SERVICE-INFO

Utseendemässiga skillnader hos spännrulle 531 0565 30

LuK-AS-nr.: 531 0565 30

Bild 1: 531 0565 30 (tidigare utförande)

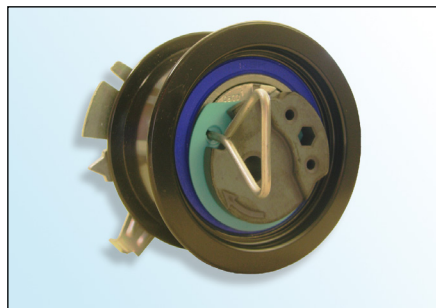
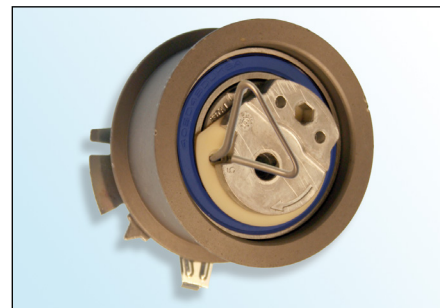
- Excenter av sintrad metall
- Ytbehandling E-coat (svart)
- Blå lagertätning

- Excenter av aluminiumgjutgods
- Ytbehandling med zink-fosfor (ljusgrå)
- Brun eller blå lagertätning

Inom ramen för löpande produktutveckling har förändringar utförts hos avlänkningsrulle med best.nr. **531 0565 30**.

Det tidigare utförandet hos spännrullen kan vidare användas och monteras enligt fordonstillverkarens anvisningar!

Se till att ytan hos spännrullen inte skadas vid montering av det "nya" utförandet!
